GR 004 234 REVISION DE MANGUERA DE COMBUSTIBLE SECCION TANQUE-FILTRO SEPARADOR DE AGUA Nro. 1, EN MODELOS KX520

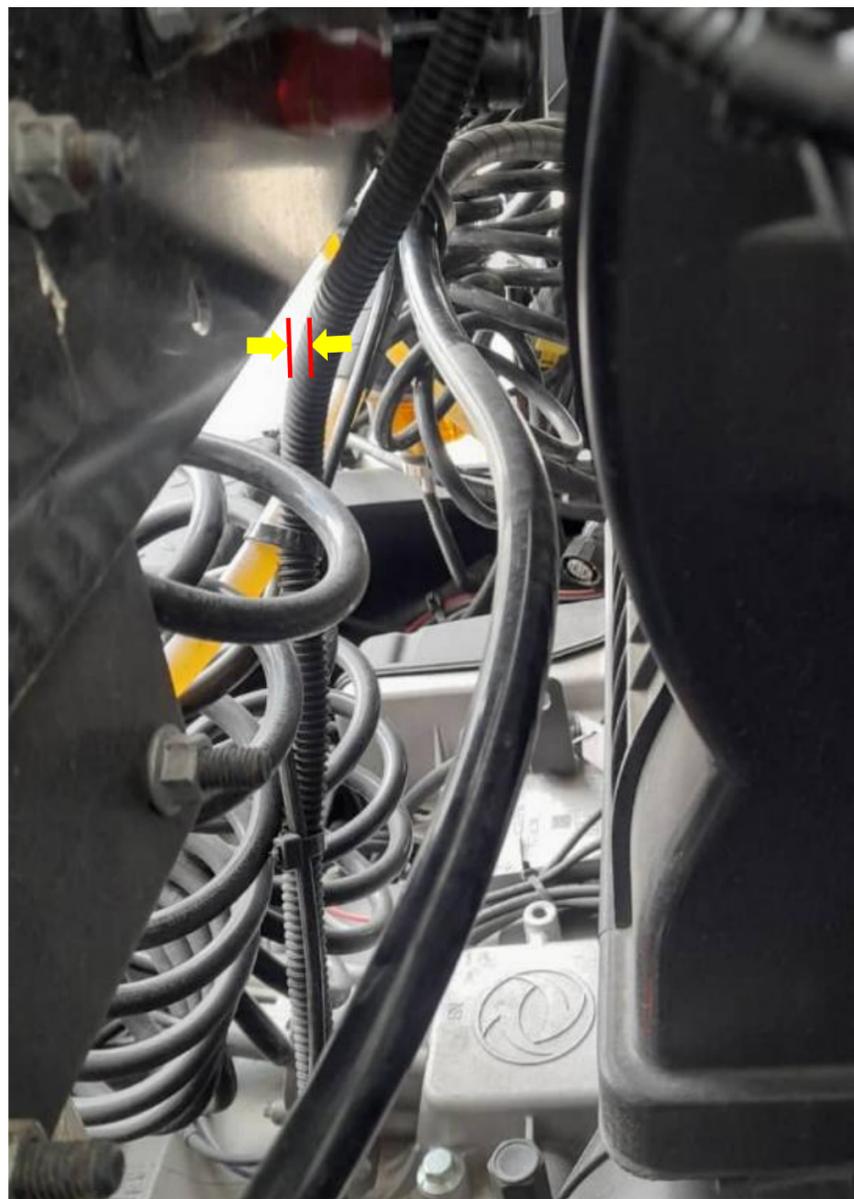
Comprobar si la manguera de suministro de combustible que esta conectada desde el tanque de combustible hasta la entrada al filtro separador de agua Nro. 1, no este haciendo contacto con la carcasa del filtro de aire del motor.

Si por el contrario la manguera de combustible esta separada de la carcasa del filtro de aire de motor y no esta haciendo contacto, como se muestra en la siguiente figura, no realizar ninguna acción al respecto.

Al hacer la revisión, de comprobar que la manguera de combustible esta haciendo contacto con la carcasa del filtro de aire de motor, se debe realizar la acción correctiva del boletín de servicio **BS 027 234**

Es importante que la manguera de combustible no este en contacto con la carcasa del filtro de aire de motor, para evitar daños en esta.
